CIRCULAIRE TECHNIQUE PIECES DETACHEES

EDITION	13	du	15-5-71	concerne la modification N°				00150			
ORGANES de BASE et TYPES d'ORGANE modifiés	03	206

Montage d'un déflecteur sous joint de nez de pont .

Montage du déflecteur 235799

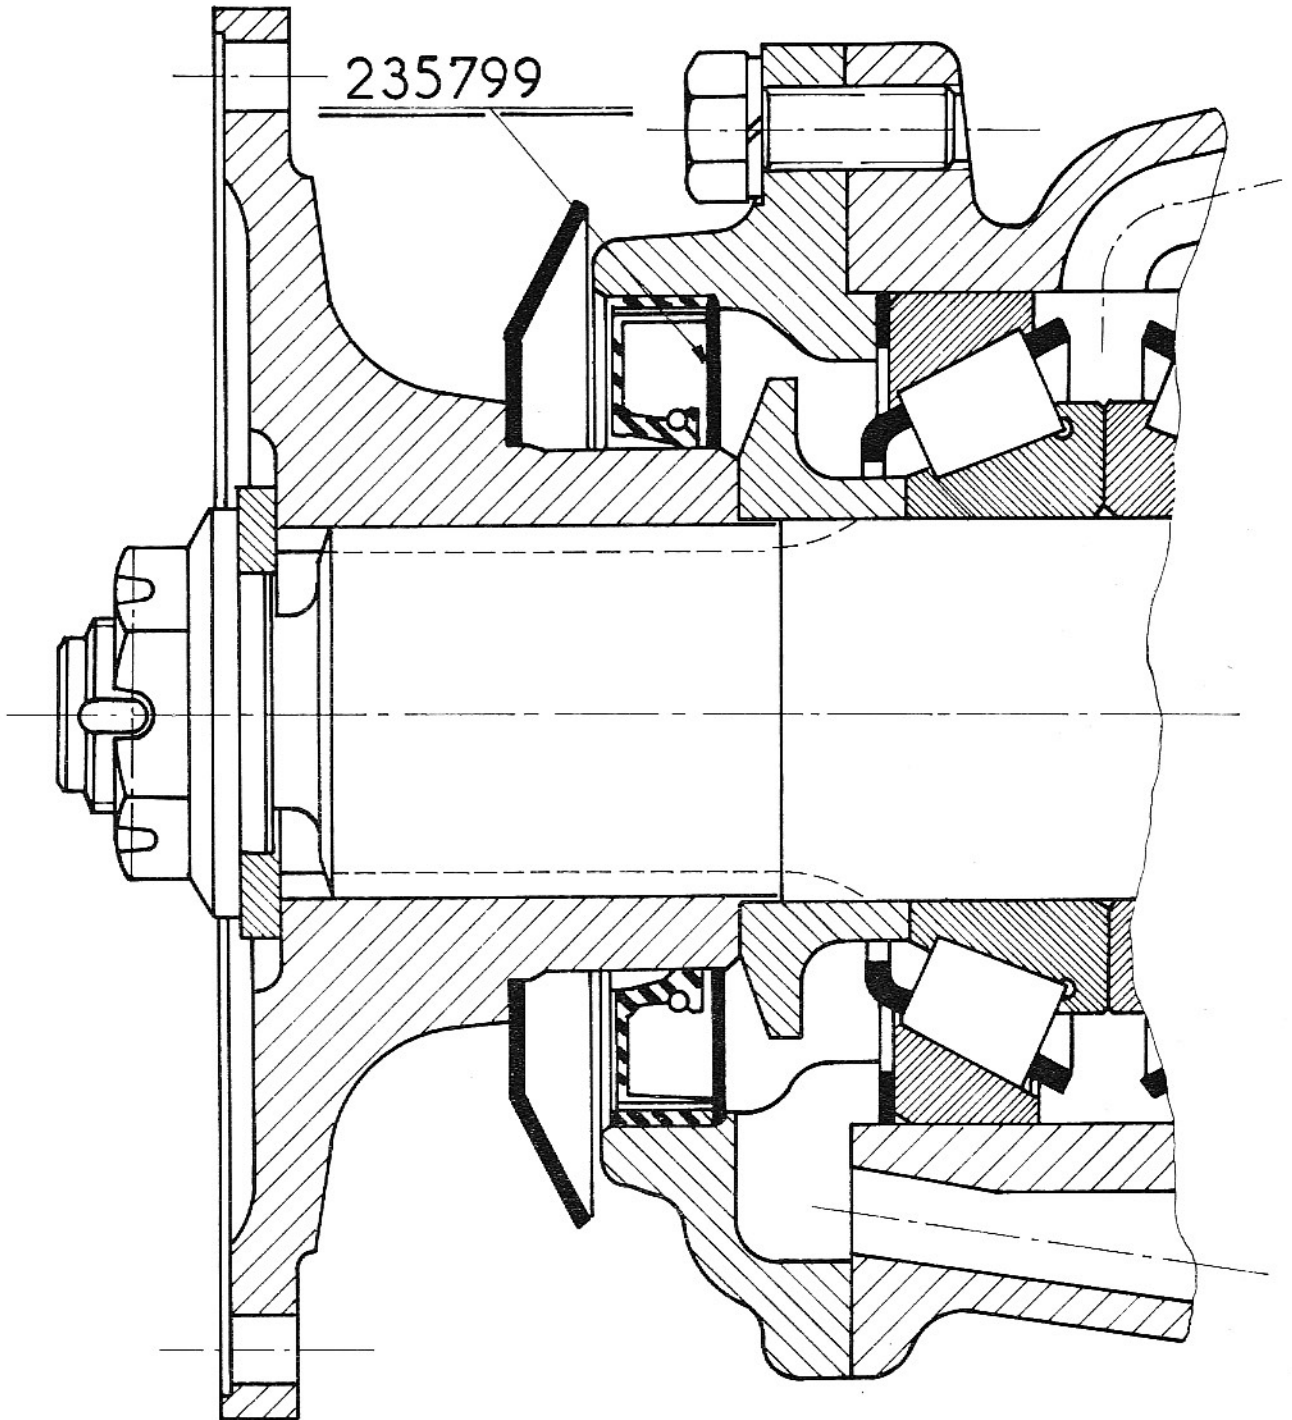
Amélioration de l'étanchéité du nez de pont par adjonction d'un déflecteur référence 235799 dans le boîtier support de joint .

Ci-joint, plan de montage du déflecteur .
